Do uczestników postępowania**WYJAŚNIENIA TREŚCI SWZ 1**

Dotyczy: badania ofert w postępowaniu nr EZP/64/2023 na „Zaprojektuj i wybuduj kotłownię gazowo olejową z infrastrukturą techniczną w Wejherowie przy ul. Jana III Sobieskiego dz. nr 23/1 wraz odcinkami sieci ciepłowniczej, komorami sekcijnymi”.

Tabela temperatur według średniej całodobowej

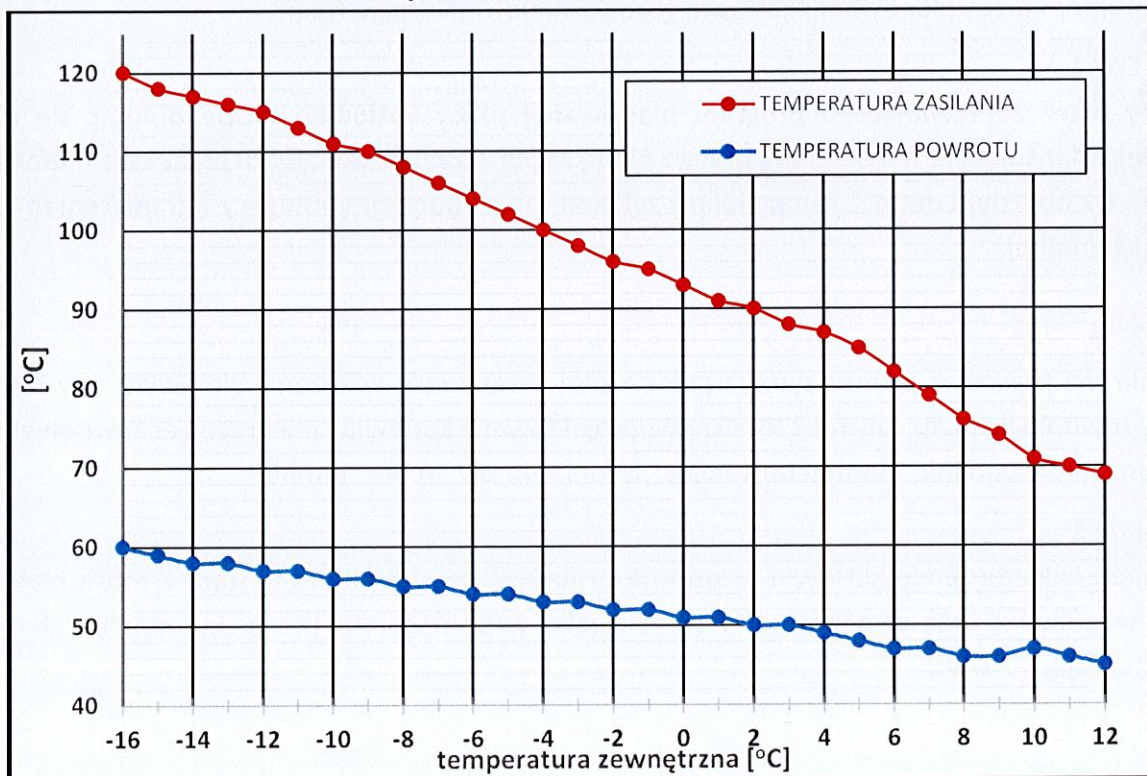
Prosimy o udostępnienie tabeli regulacyjnej sieci dla miasta Wejherowo.

Proszę o przesłanie/udostępnienie tabeli regulacyjnej

ODPOWIEDŹ 4

Zamawiający udostępnił dane w odpowiedzi na pytanie 4 – Tabela temperatur według średniej całodobowej.
